Beantwortung der Anfrage in der Gemeindevertretung Roßdorf

Anfrage von:	Fraktion Bündnis 90 Die Grünen
Anfrage Betreff:	Ausbau der Ortsdurchfahrt Gundershausen
Anfrage Datum:	15.10.2018
Beantwortung in Sitzung: (Nummer und Datum)	17. Sitzung der GVE am 09.11.2018

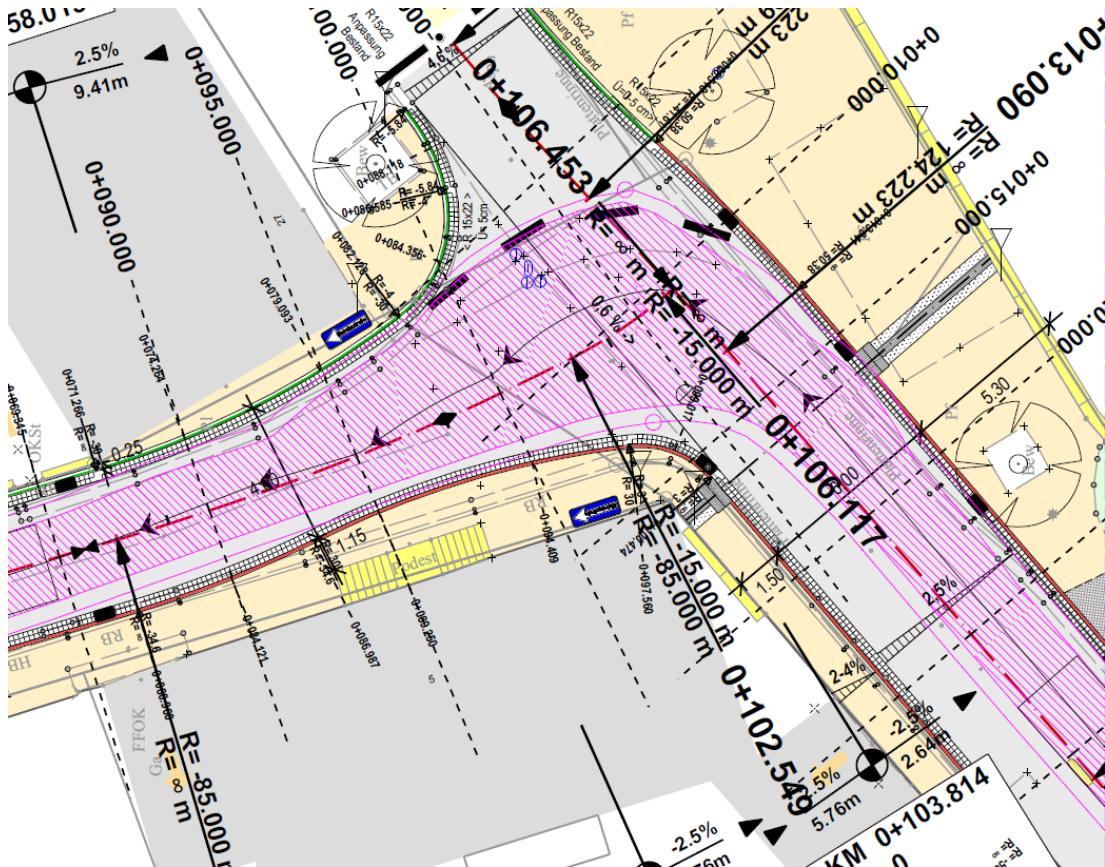
Frage 2.3: Wird die Treppe am Haus Rathausstraße 5 erhalten und wie wird dort die Straßenführung gestaltet?

Die Treppe wird erhalten bleiben und der Gehweg an dieser Stelle herumgeführt.

Querprofil 1 - Rathausstraße -

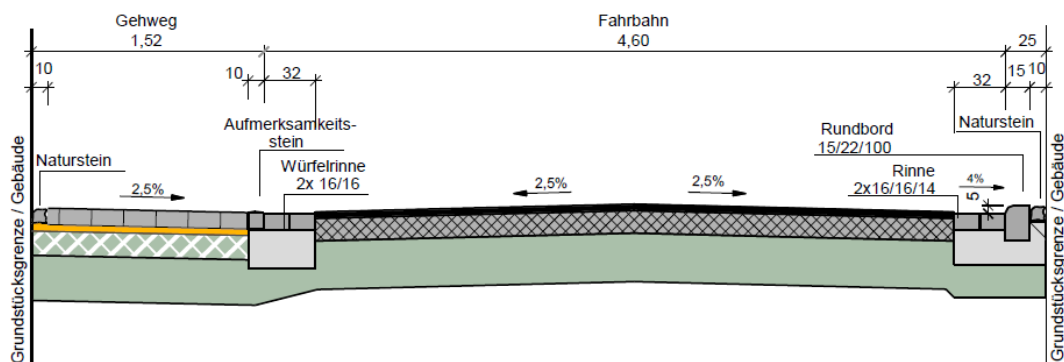
Frage 2.4: Wie wird der Fußgängerweg in der Rathausstraße neu gestaltet? Einseitig, zweiseitig, wie breit?

In der Rathausstraße wurde einheitlich ein einseitiger Gehweg festgelegt, um eine mindestbreite von 1,25 m zu gewährleisten. Dieser Ausbau erfolgt auf der westlich liegenden Straßenseite. Auf der gegenüberliegenden Seite zur Heylschen Anlage an der Mauer wird ein Schrammbord von ca. 25 cm ausgeführt. Der Fußverkehr (größtenteils Schul- und Krippenkinder), wie auch zurzeit schon geregelt, über den angrenzenden Park (Heylsche Anlage) geleitet.
